Projekt 34 CONVIVIUM

3. Rang | 3. Preis

Antrag zur Überarbeitung

Erdgeschoss 1:800

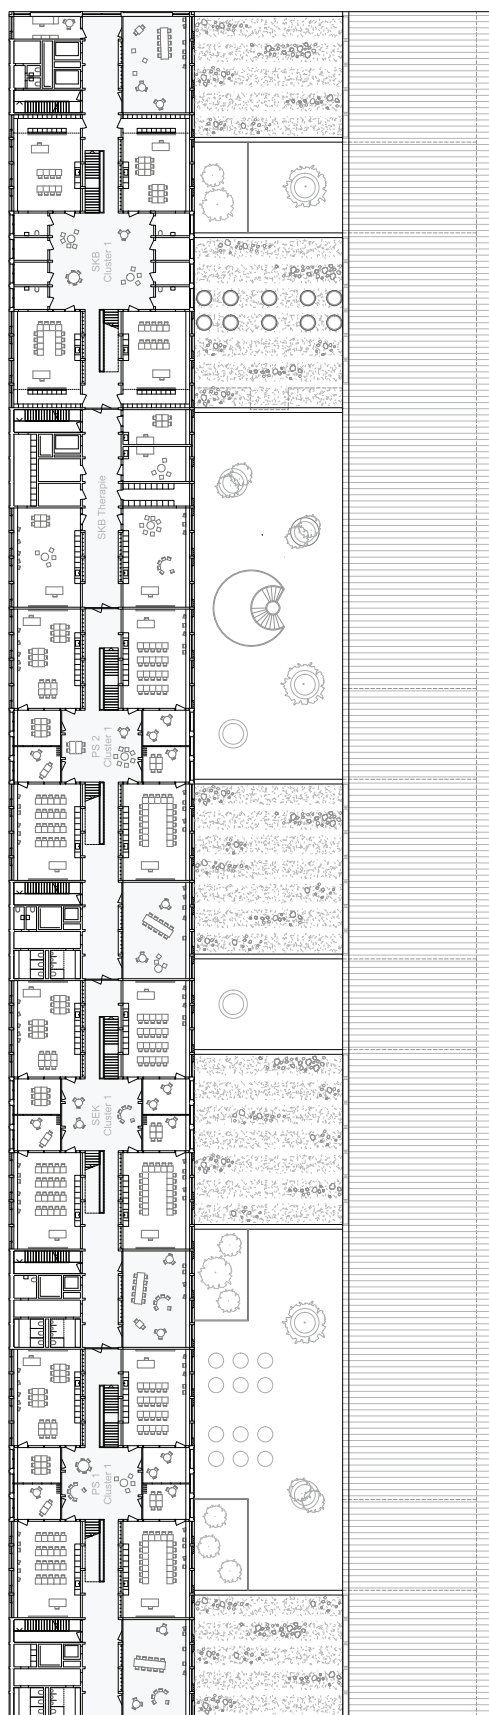
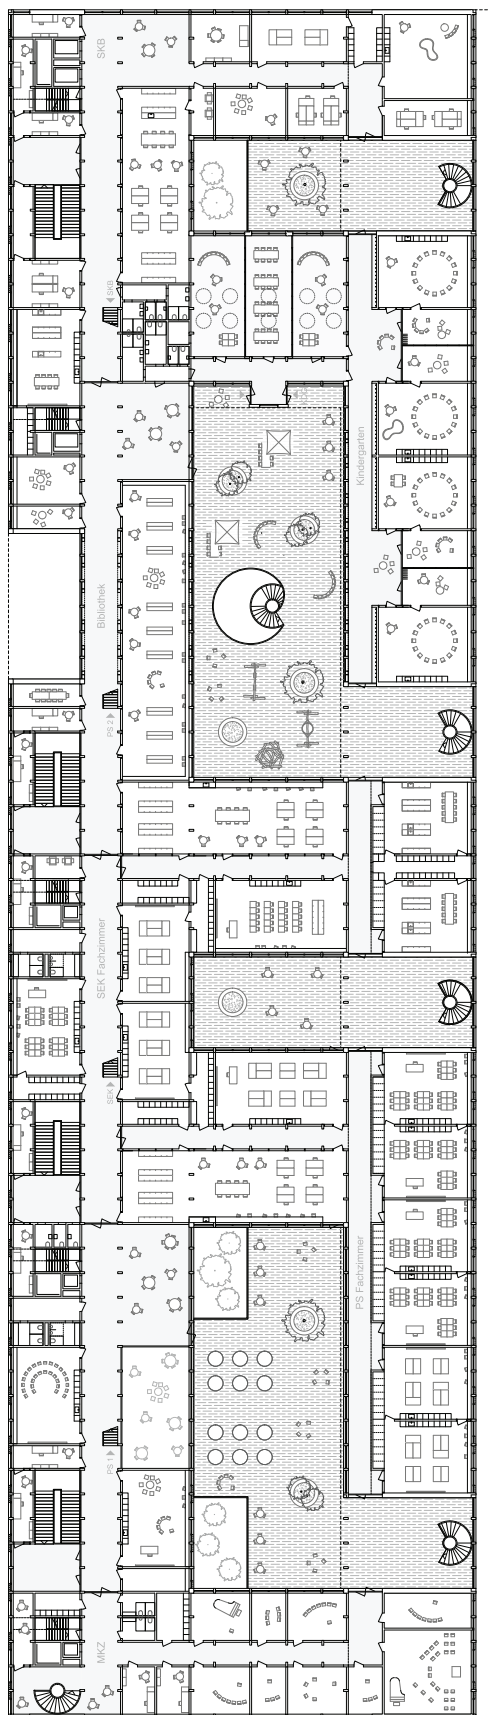
Die Verfassenden entwickeln das Projekt in Reaktion auf die Kritikpunkte konsequent weiter. Der Baukörper versteht sich weiterhin als hölzernes Stadtmöbel, das alle Nutzungen in einem Gebäude versammelt. Als kräftige Intervention im Stadtkörper Schwamendingens trennt er zwar die Tramstrasse vom Grünraum, schlägt jedoch zur Saatlenanlage und zum neu entstehenden Dreispitz eine räumlich adäquate Geste vor. Der bestehende Freiraum wird in seiner ganzen Dimension aufgespannt. Der überarbeitete Baukörper zeigt sich kompakter. Die Gebäudelänge wird um 18 Meter reduziert, was dem Anstoss zur Schörlistrasse sehr zugute kommt. Auf der Westseite entsteht so ein räumlich ähnlicher Anschluss wie zur Saatlenanlage, was zu einer adäquaten Integration ins Quartier führt. Es zeigt sich allerdings auch, dass das Festhalten an einem einzigen Durchstich den räumlichen Bezug zwischen Tramstrasse und der weiten Fläche der Aussenanlagen erschwert. Das Preisgericht vermisst zusätzliche räumliche Verbindungen und Blickbeziehungen, die Baumgruppe im Südosten verstellt die Sichtverbindung vom Durchgang in den Grünraum. Dass die Zufahrt zur SKB genau in der Achse des Durchstichs liegt, schwächt die fussläufige Vernetzung. Zusätzliche Eingänge sollen zur gewünschten Entflechtung der Wegführung beitragen. Diese grundsätzlich korrekte Reaktion schwächt allerdings die Relevanz des einzigen Durchstichs, der nunmehr lediglich die Sport- und Kindergarten-nutzungen erschliesst. Das Erdgeschoss ist ansonsten schlüssig organisiert, leider verfügen weder die Küche der Sekundarschule noch der grosse Sing- und Mehrzwecksaal über Tageslicht. Im 1. Obergeschoss sind nun alle Unterrichtsräume nach aussen gelegt. In diesem Geschoss – vom Verfassersteam «Brückengeschoss» genannt – finden sich neben dem Kindergarten und den Räumen für das MKZ sämtliche Fachzimmer, die übergreifenden Infrastrukturen für alle Schulstufen und die Aussenbereiche des Kindergartens. Die Zahl der Verbindungstreppen zum ebenerdigen Grünraum wurde richtigerweise erhöht. Über vier Höfe und Halbhöfe wird Tageslicht in das Brückengeschoss gebracht, allerdings bleiben die Tageslichtverhältnisse für das Werken sowie für die Team- und Verpflegungsbereiche der SKB prekär. Die Zugänge zu den Fachbereichen

der Primarschule über Stichgänge und Sackgassen sind nicht zweckmässig. Die Reduktion der Gebäudelänge führt in den darüberliegenden Klassenzimmergeschossen zu grösseren Raumtiefen, jedoch auch zu einer Verkleinerung der Verkehrsflächen sowie zu einer Verschmälerung der Durchgangsbreiten im Bereich der Treppenaufgänge, was in der vorgeschlagenen Form im Betrieb zu erheblichen Problemen führen würde. Gegenüber der Gebrauchstauglichkeit der Kindergartenaussenräume im 1. Obergeschoss bleibt das Preisgericht skeptisch; Die Absenz ebenerdiger Spielmöglichkeiten ist eine verpasste Chance fürs Quartier. Parkierung und Zufahrt zur SKB sowie die Platzierung der Laufbahn schöpfen das Potential für die Gestaltung der Freiräume und die Einbindung des Grünzugs Saatlen nicht aus. Der CO₂-intensive Betonanteil ist im überarbeiteten Projekt auf die Bereiche des Untergeschosses und der Aussteifung reduziert. Die offenen Fragen im statischen System sind geklärt. Die ökonomischen Kennziffern liegen im Projektvergleich allerdings weiterhin weit über dem Durchschnitt. Die grösseren Fassadenflächen und die hohen Terrassenanteile wirken sich negativ auf die Wirtschaftlichkeit und Ökologie aus, was die Nachhaltigkeitsbilanz der Konstruktion teilweise relativiert. CONVIVIUM leistet einen wichtigen Beitrag zum Lösungsspektrum dieses anspruchsvollen Wettbewerbs. Mit konzeptioneller Stringenz wird das Programm in einem einzigen Baukörper zusammengeführt. Obwohl alle aus dieser Konzeption entstehenden Fragen behutsam und mit architektonischem Gespür angegangen werden, zeigen sie sich in der Überarbeitung noch klarer. Trotz der grössten Fassadenfläche erhalten gewisse Räume zu wenig Tageslicht. Die räumliche Organisation der drei Schulen befriedigt nicht überall, die im Vergleich zu den Konkurrenzprojekten wesentlich höheren Erststellungs- und Betriebskosten wiegen schwer, die allgemein zugängliche Freifläche wird durch den grossen Fussabdruck erheblich reduziert. CONVIVIUM hat das Preisgericht herausgefordert und intensive, auch kontroverse Diskussionen ausgelöst. Es bleibt ein interessanter Beitrag, der auf hohem Niveau entwickelt wurde und eine spannende Interpretation der Aufgabe darstellt.

Erdgeschoss 1:800

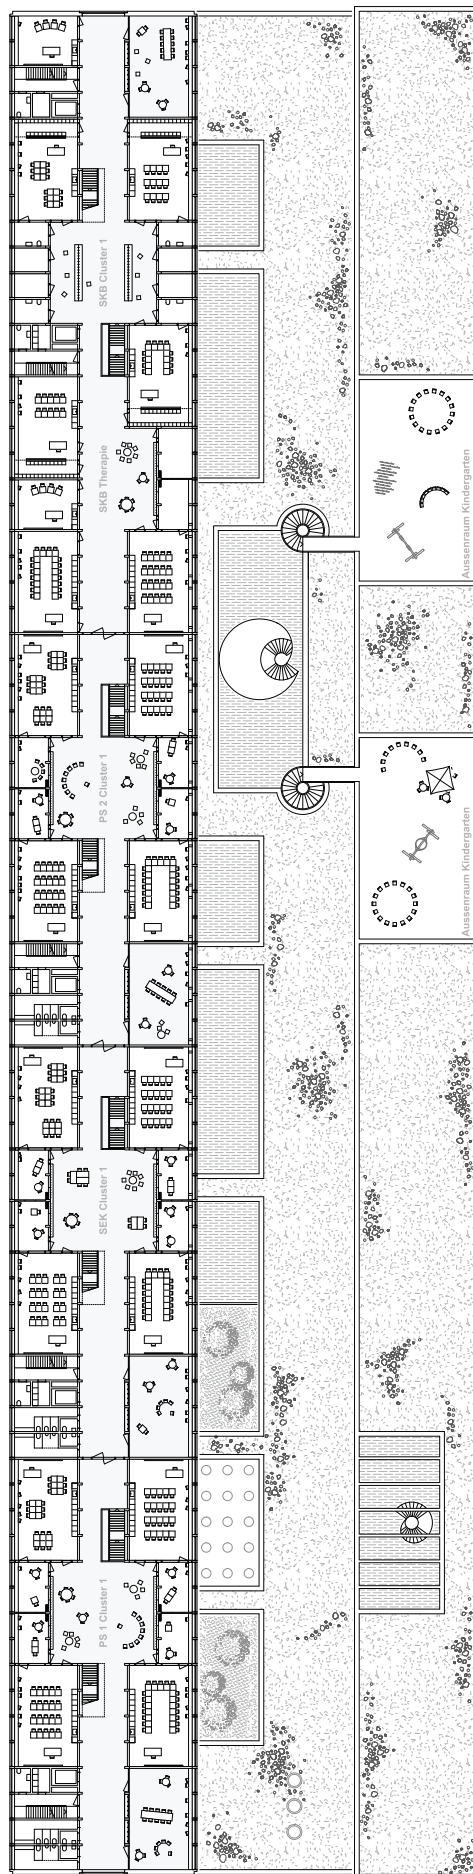
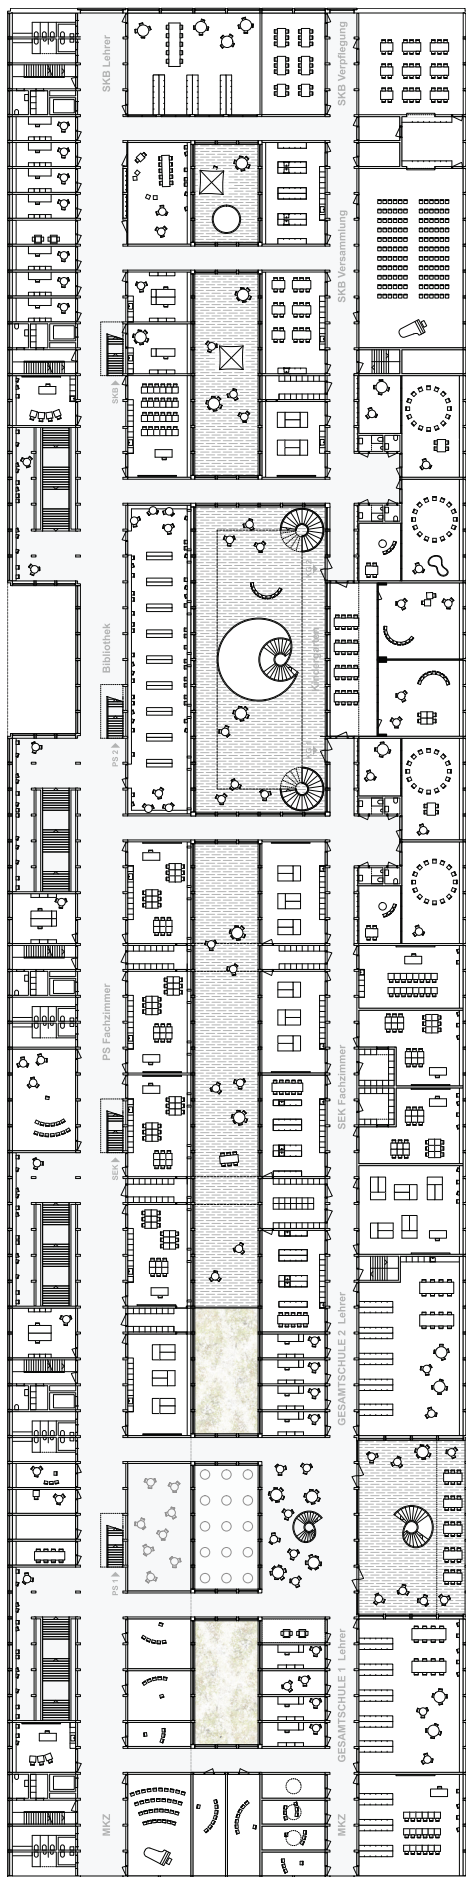
Der Hauptzugang erfolgt im Bereich eines zweigeschossigen Durchstichs von der Tramstrasse her, weitere sekundäre Zugänge erfolgen sowohl aus den Freiflächen wie an den Gebäudeenden. Somit verbindet sich die neue Schule selbstverständlich mit dem Ort und etabliert eine klare räumliche Ordnung. Die Zufahrt zur Tiefgarage erfolgt im Westen über die Schörlistrasse, wo sich auch die Anlieferung für die Küche befindet. Die wichtige Zu- und Wegfahrt für die Kinderbusse der SKB führt über einen Stich neben dem Hauptzugang an der

Tramstrasse, was im täglichen Betrieb zu einer wohl unerwünschten Kreuzung mit den Bewegungen der Schulkinder führen könnte. Neben den Lufträumen der Turnhallen und der Schwimmhalle finden sich im Erdgeschoss die zu einem Cluster verbundenen Mensen von Primar- und Sekundarschule, während jene für die SKB separiert im 1. Obergeschoss zu finden ist. Im 1. Obergeschoss, wo die vier Bereiche von Primarschule, Sekundarschule, SKB und Musikschulkonservatorium auf selbstverständliche Art zusammenkommen, entfaltet sich eine reiche, geschützte Welt mit sich durchdringenden Innen- und Aussenräumen, die einen täglichen Mehrwert für den Schulalltag verspricht. Allerdings bemängeln die Schulverantwortlichen die Ausrichtung von vollwertigen Unterrichtsräumen auf einen Hof ohne Blick nach aussen. Im 1. Obergeschoss finden sich auch alle Treppen zu den weiteren Obergeschossen, in denen – organisiert in die geforderten Cluster – sämtliche Klassenräume der drei verschiedenen Schulen zu finden sind. Die vier Turnhallen sowie die Schwimmhalle besetzen mit ihrem Luftraum das Erdgeschoss, erhalten somit Tageslicht und reichen zwei Geschosse unter Terrain. Die Zugänge sind auch ausserhalb der Unterrichtszeiten von aussen über direkt bei den Eingängen liegende Treppen gewährleistet. Die Garderoben liegen kompakt im 1. Untergeschoss, die Spiel Ebene im 2. Untergeschoss erfüllt alle Anforderungen. Die Eingangshalle im Erdgeschoss gibt den Blick frei in die Turnhalle und dient als Erschliessung für die Zuschauergalerie, was sowohl im Alltag als auch im Wettkampfmodus zu einer spezifischen räumlichen Atmosphäre beiträgt. Die grossen zusammenhängenden Flächen mit der logischen Erschliessung bieten Spielräume für künftige Entwicklungen und stellen einen tatsächlich nachhaltigen Lebenszyklus in Aussicht. Ein zwingend notwendiger, abschliessbarer Bereich für das MKZ ist nicht ausgewiesen. Des Weiteren fehlt im Erdgeschoss ein klarer Ankunftsraum für die SKB.

Konstruktionsschnitt 1:100

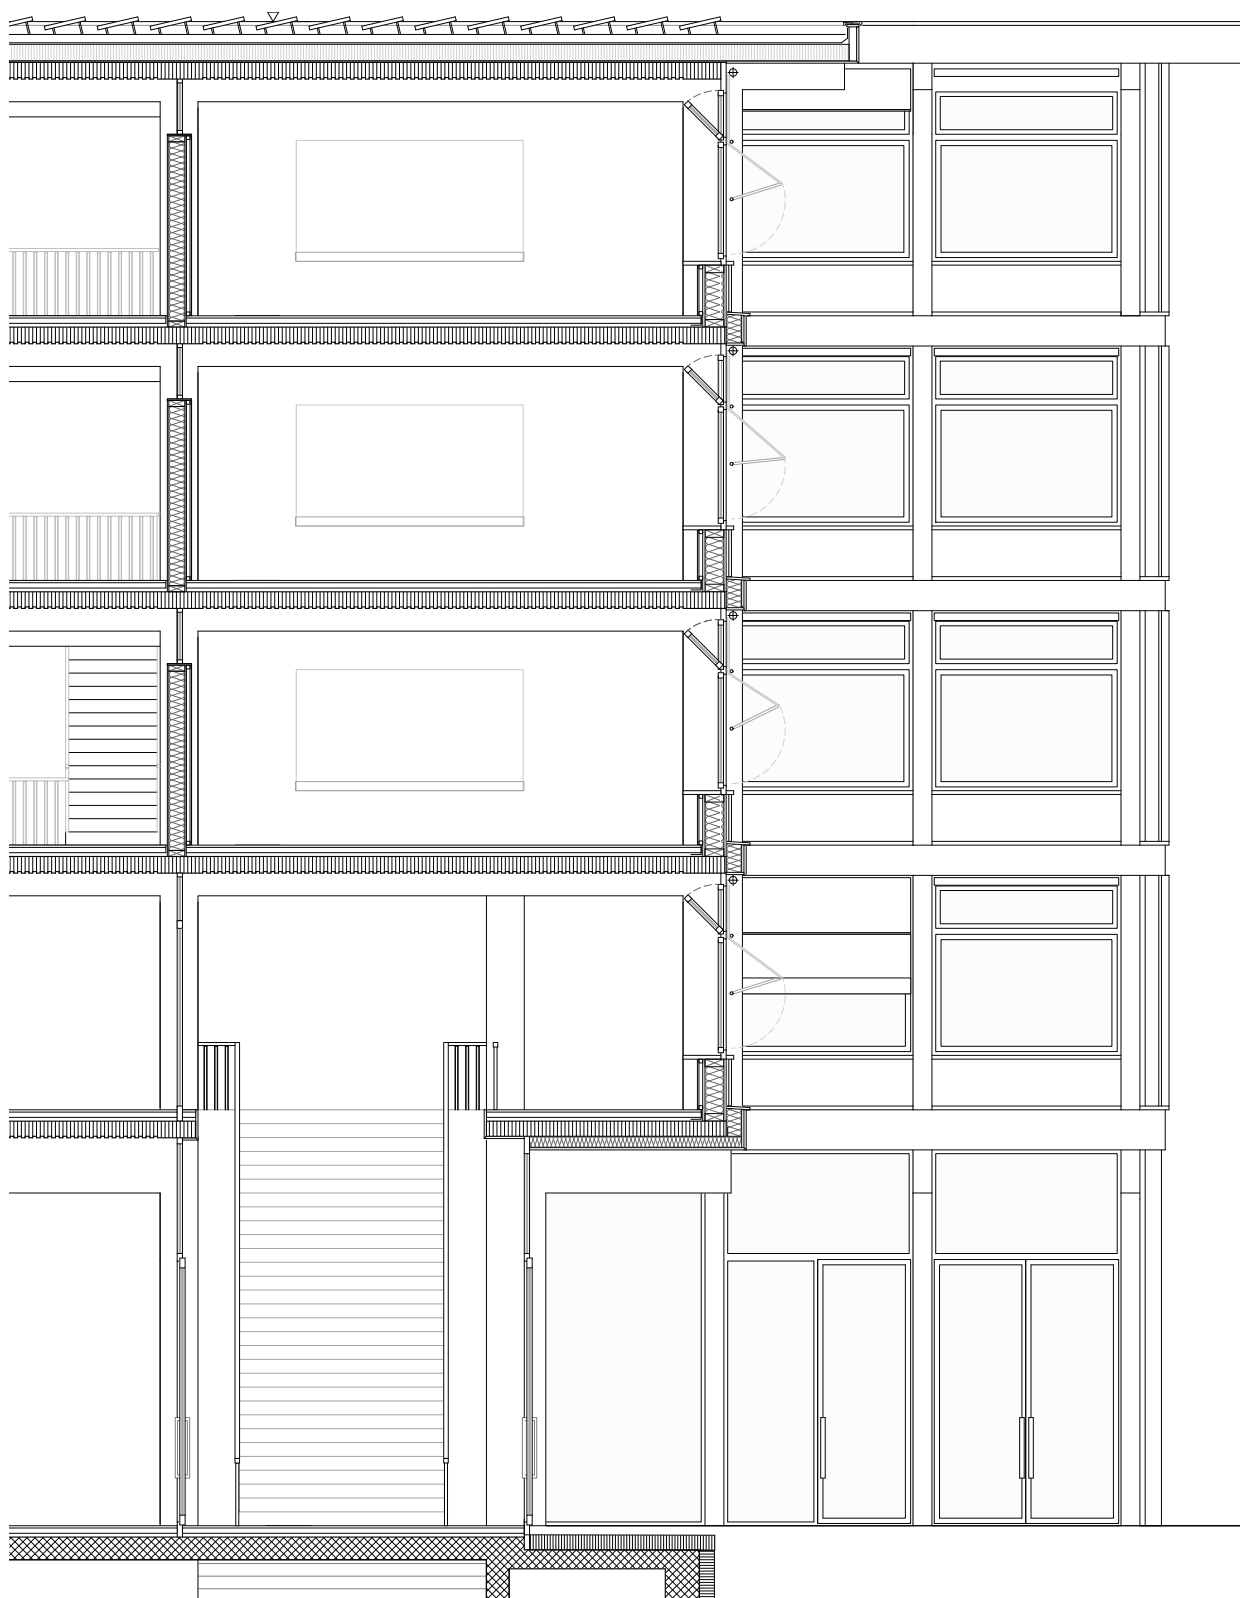
Die Konstruktion folgt einer zukunftsfähigen Perspektive und reduziert den CO₂-intensiven Betonanteil auf die Bereiche des Untergeschosses und der Aussteifung. Offen bleibt, ob die auskragenden Unterzüge in Holz einer verschärften Diskussion über die Dauerhaftigkeit der Fassaden standhalten. Die Klärung der statischen Fragen, die im Rahmen der Vorprüfung festgestellt wurden, hätten wohl Auswirkungen auf die Grundrissdisposition. Aufgrund der vergleichsweise grossen Verkehrsflächen und dem bedeutenden Terrassenanteil liegen die ökonomischen Kennziffern über dem Durchschnitt der Projekte der engeren Wahl und weichen deutlich von den zu erreichenden Kostenvorgaben ab.
